STEMME F & D DO: EASA.21J.250	Technische Mitteilung	Dokumentnummer: A31-10-083
	Kraftstoffsystem S10-VT	Änd.-Index: 01.b Seite: 1 von 8

STEMME F & D DO: EASA.21J.250	Service Bulletin	Document Number: A31-10-083
	fuel system Stemme S10-VT	Am.-Index: 01.b Page: 4 of 8

- Possible leakage of fuel system after accomplishment of SB A31-10-082 "Replacement of plastic connectors in the fuel system Stemme S10-VT"
- cancellation of SB A31-10-082 "Fuel system S10-VT and introduction of this SB"

Ansicht rechtes Pumpenpaket (neue Bauform mit Metallverbindern) / view to right hand pump package (new version with metal connectors)

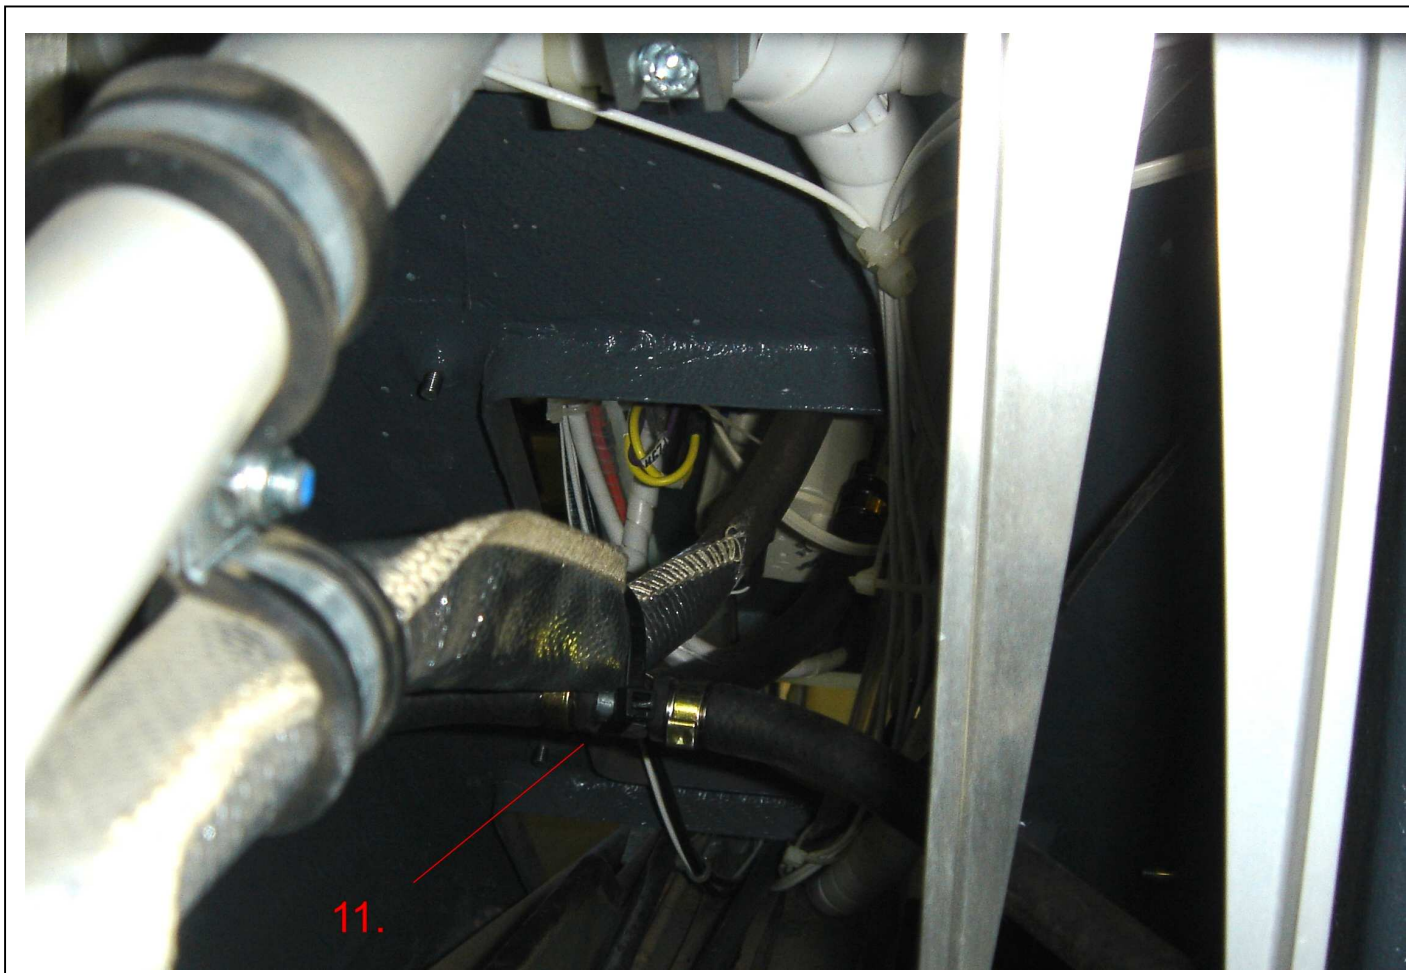
Check connection:

linke Seite spiegelbildlich (Check-Punkte: 6. bis 10.) / L/H side mirror inverted (check points: 6. up to 10.)

Verbindung zum Brandhahn / connection to the shut-off fuel valve

- Replacement of the plastic T- and Y- connectors in the fuel system (5 pcs. per each fuel pump package and 1pc. at the connecting point to the fuel shut-off valve → total: 11pcs.)

- After accomplishment of the SB A31-10-082: Replacement of all one-ear clamps Stemme-P/N: M476 (gravure: 15.5) by one-ear clamp Stemme P/N: 10M-181 (gravure 14.5).
